Licitación Pública Internacional Abierta No. STCM-08-2022-DAF relativa al:  
**SERVICIO DE ACTUALIZACIÓN DEL EQUIPAMIENTO DEL SISTEMA DE PEAJE EN  
ESTACIONES DE LAS LÍNEAS 1 Y 2 DEL S.T.C. METRORREY.**

**ACTA DE LA SEGUNDA JUNTA DE ACLARACIONES**

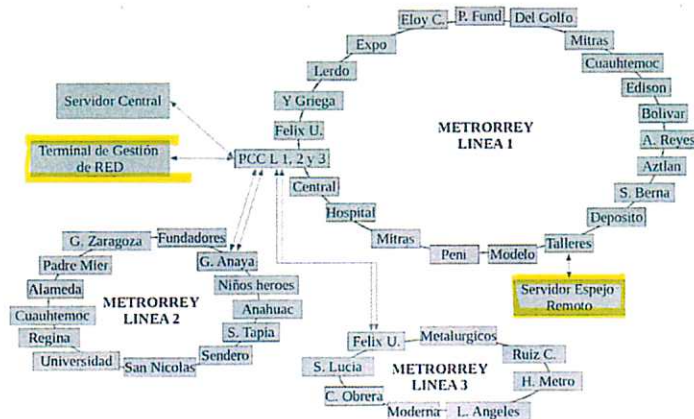
Por favor aclarar si es necesario ofrecer redundancia de servidor de gestión (NMS). En la topología que aparece en las bases se entiende que habrá un servidor principal en PCC y un servidor espejo remoto en Talleres, por lo tanto, se debe tener en cuenta la redundancia del sistema de gestión. ¿Es correcta esta apreciación?

Respuesta: Se aclara que NO es alcance del proveedor incluir servidores NMS, se usara el NMS actualmente en operación. No es alcance de esta licitación la redundancia en el sistema de gestión.

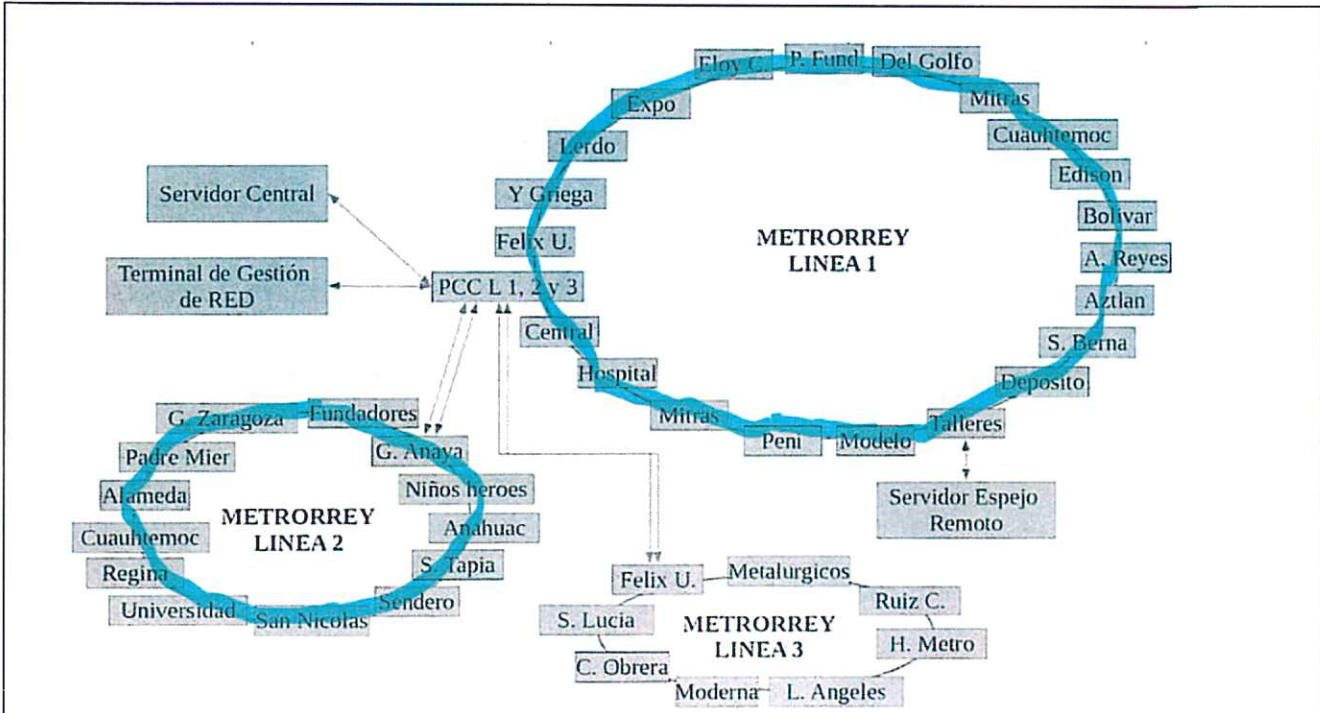
Para realizar la interconexión de las estaciones en topología anillo es necesario utilizar fibra óptica y determinar el ancho de banda de las interfaces necesarias para transportar los servicios de cada estación hasta PCC.

¿Es correcto afirmar que dichas interfaces (líneas azules) pueden ser de 10G ya que el tráfico a transportar será menor a 10G?

Respuesta: Si es correcto la afirmación. Se aclara que no es alcance del proveedor solventar esta necesidad, Se utilizará la red troncal existente.

**Red OTN X3M en líneas 2A y 2B.**

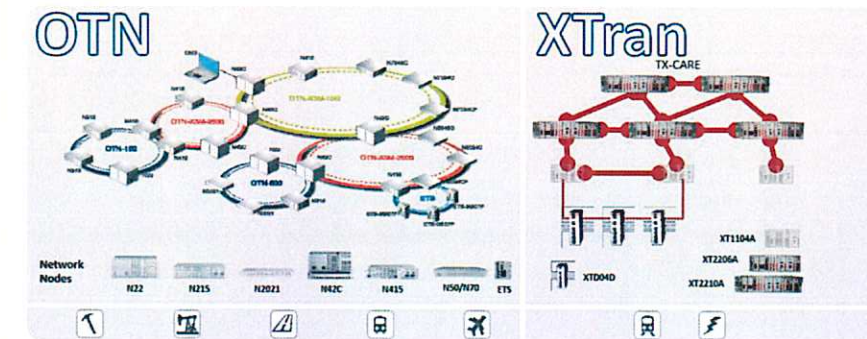
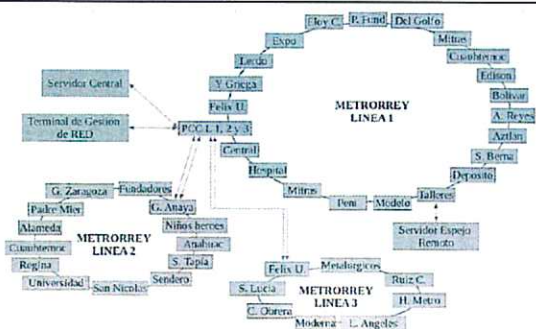
Como podemos observar, el primer diagrama OTN X3M es muy similar a su red troncal que actualmente tienen instalada en L2. Mientras que la nueva red troncal que se solicita con equipos XTRAN es diferente porque es un nuevo protocolo de comunicaciones MPLS-TP utilizado para enrutador de tráfico WAN y no para comunicaciones de redes LAN.

Otro punto importante es que, colocar cualquier equipo MPLS-TP de cualquier marca o modelo a una red SONET/SDH (OTN X3M) como la línea 2, minimizará la inversión realizada ya que las redes MPLS-TP operan en los 10G y las redes SONET en 2.5G de velocidad. Tener un equipo que puede ir a 10G limitado a 2.5G no sería la opción más recomendable. Además, su interconexión no es transparente, se requiere convertidores especiales ya que en realidad no está diseñado para que esto suceda, salvo en los casos que existe convergencia de comunicación por cuestiones de seguridad, es decir, no están diseñados para estar interconectados por la razón de la diferencia de velocidades. En el caso de L1, es más complicado, la red opera en capa nivel 2 con el protocolo RSTP de 1G (SONET y MPLS-TP operan en capa nivel 3 de OSI), lo anterior hace imposible converger un equipo SONET o MPLS-TP con un equipo RSTP ni siquiera con adaptador.

Otro punto es que en la L2 no se cuenta con nodos SONET/SDH disponibles para aumentar los nodos. Por lo anterior, la única alternativa es conectar los router de 24 puertos MPLS-TP de 10G a nodos de red LAN comunes de 100M, es decir, solamente se utilizaría el 1% del total de la capacidad de los routers de 24 puertos MPLS-TP.

Por todo lo anterior, necesitamos nos confirme que requiere routers WAN MPLS-TP de 24 puertos con todas las especificaciones descritas en el anexo G de las bases de licitación o en su caso si requieren switches LAN SONET/SDH (L2) y RSTP (L1) de 24 puertos sin MPLS-TP.

Respuesta: Se aclara que se requieren Switches de 24 puertos que cumplan con las especificaciones descritas en el anexo G, especialmente en la compatibilidad con el NMS existente en STC Metrorrey operando para dar servicio a línea 3.
